改善箇所説明図

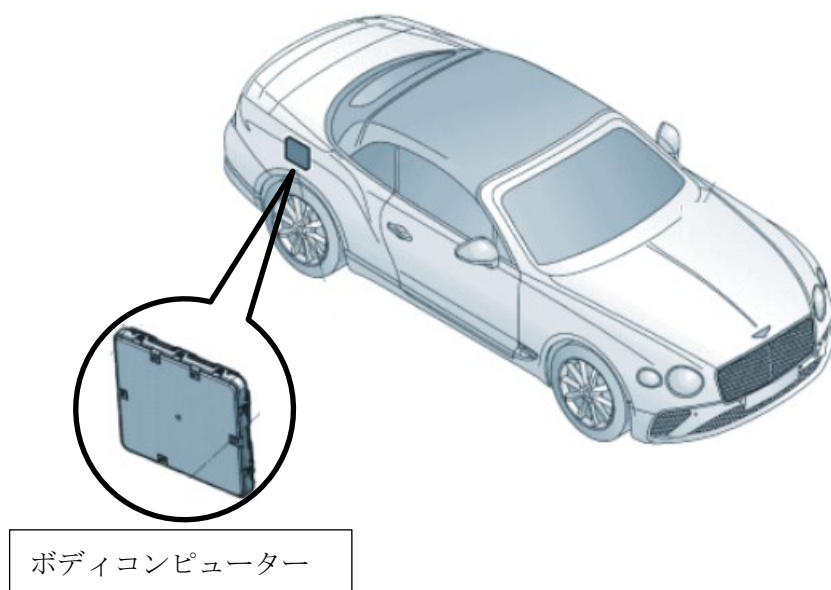
不具合の内容

コンバーチブル仕様において、ボディコンピューターのプログラムが不適切なため、リモコンキーでコンバーチブルルーフが開閉できる状態になっている。そのため、車両が見えない場所等からリモコンキーによって当該ルーフの開閉操作をした場合、乗員が当該ルーフに接触し、最悪の場合、挟まれて負傷するおそれがある。

全車両、ボディコンピューターのプログラムを書き換え、リモコンキーによるコンバーチブルルーフ操作機能を無効にし、取扱説明書の該当ページに機能変更後の説明を記載したステッカーを貼り付ける。

トノカバーの右側バンプストップに白色のペイントを塗布し識別とする。
